COMPTE RENDU VISITE DIAGNOSTIC DU PLAN D'EAU

**Syndicat Mixte d'Aménagement de Gestion de
l'Yzeron, du Ratier et du Charbonnières (P.E N° 42)**

DANDEL Jean Paul

A CHAPONOST - (RHONE)

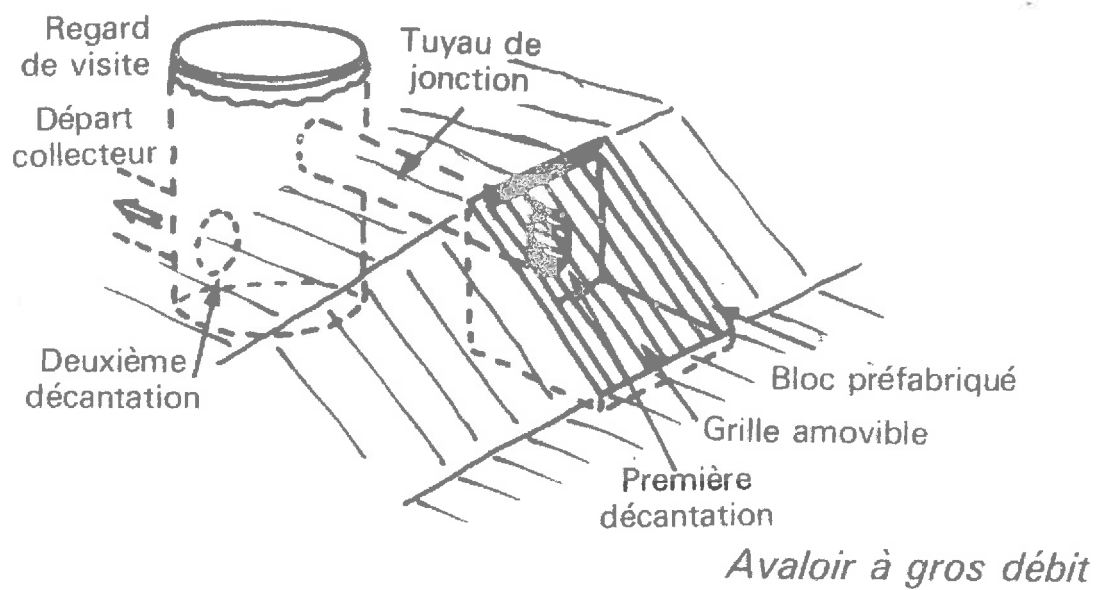
Un bassin amont de décantation de 10 m³ sera aménagé à l'amont immédiat du plan d'eau, ce qui devrait permettre de ne pas empiéter sur la parcelle voisine. Il sera créé au niveau du passage sur le cours d'eau à l'amont du plan d'eau.

Il comportera un seuil bétonné pour permettre la surverse dans le plan d'eau en période de remplissage.

Chemin amont à bétonner pour surverse dans le plan d'eau

Passage sous le chemin amont à colmater et petit bassin à aménager (10 m³ environ pour ne pas empiéter sur la parcelle voisine)

Départ du débit réservé vers avaloir

De ce bassin partira en rive gauche du plan d'eau, la canalisation DN 125 mm en tube PVC annelé simple paroi non perforé dont la génératrice supérieure sera calée 0 m 20 en dessous du niveau du seuil bétonné.
